## 東海第二発電所

### 耐震設計の基本方針について

〔 審査会合時の指摘事項に対する回答 〕

平成29年10月13日

# 室内液状化強度試験結果と道路橋示方書式による $R_{L20}$ との比較検討(As層)

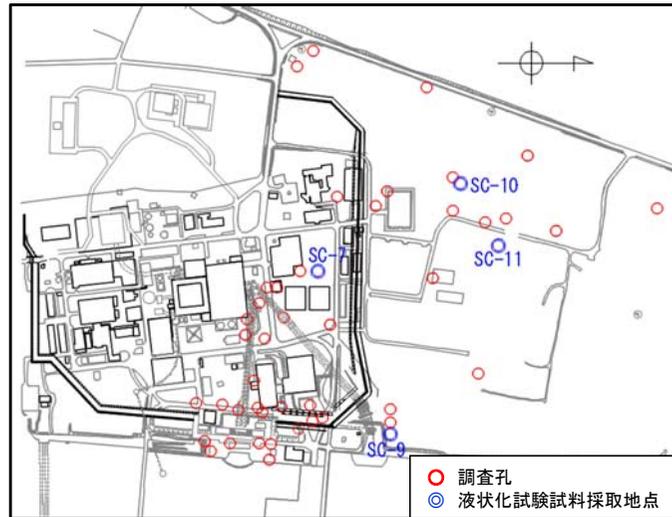
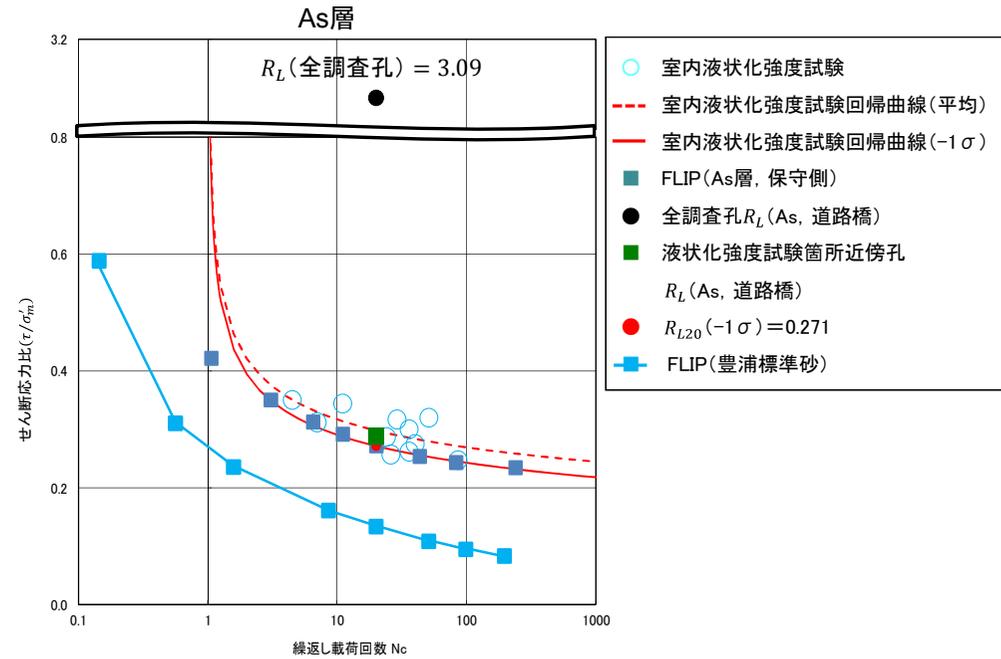
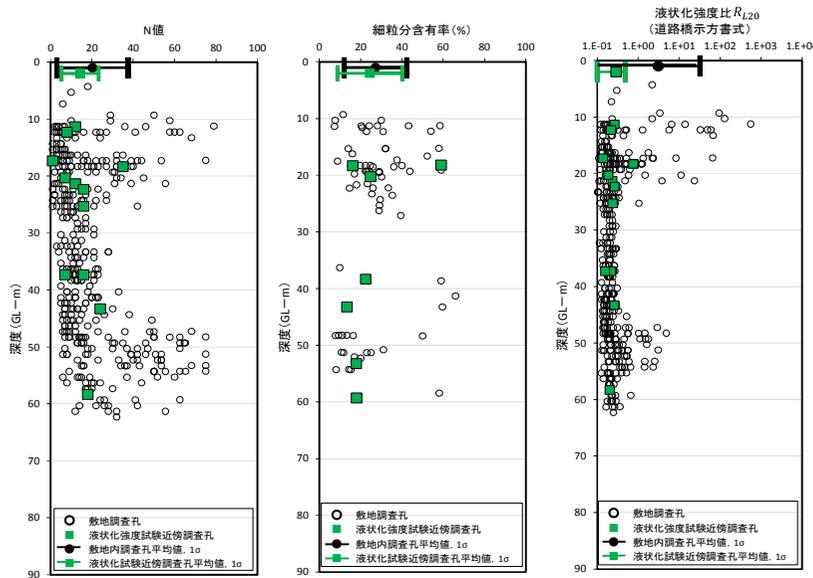
各土層の液状化強度試験箇所の代表性に関しては，地層深度や土質を踏まえ標準貫入試験によるデータを分類・整理して提示すること。また，同じ分類でデータにばらつきがある場合には，評価に及ぼす影響を検討すること。

- $R_{L20}(-1\sigma)$ は,  $R_L$ (全調査孔) より小さい。
- $R_{L20}(-1\sigma)$ は,  $R_L$ (近傍孔) より小さい。
- 豊浦標準砂の液状化強度特性( $-1\sigma$ )は, 原地盤の液状化強度試験データ及び  $R_L$ (全調査孔), 平均 $R_L$ (近傍孔)を包含している。
